PROTOKÓŁ

z narady koordynacyjnej w sprawie usytuowania projektowanych sieci uzbrojenia terenu

sieć kanalizacyjna

1. Budowa przyłącza sieci kanalizacji sanitarnej w miejscowości Maków Mazowiecki ul. Iwaskiewiczza (znak sprawy: GKN.6630.117.2022)

PROJEKT ZAGOSPODAROWANIA TERENU

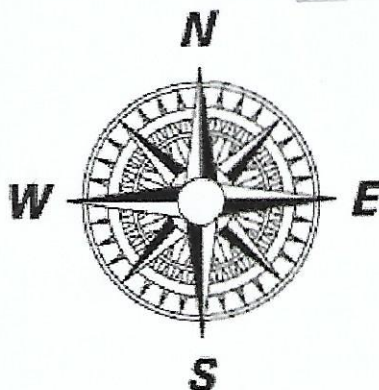
Dzień dobry. Projekt nie uwzględnia zainwentaryzowanej obecnie trasy światłowodu oznaczonego na mapie literą a i kolorem fioletowym.

Miasto Maków Mazowiecki pozytywnie opiniuje przebieg sieci kanalizacji sanitarnej w działkach gminnych ulicy Iwaszkiewicza. Zachować szczególną ostrożność z uwagi na wybudowane w pasie drogowym ulicy Iwaszkiewicza sieci światłowodowe kablowe należące do: Netbis Sp. z o.o. ul. Rynek 8, 06-200 Maków Mazowiecki i Fibee IV Sp. z o.o. z siedzibą przy ulicy Wierzbowej 84, 62-081 Przeźmierowo.

Wszystkie prace ziemne w miejscach kolizji z siecią gazową proszę wykonywać ręcznie.

Oczywiście jak będą wykonywane prace w miejscach kolizji proszę o uprzednią informację o rozpoczęciu prac ziemnych.
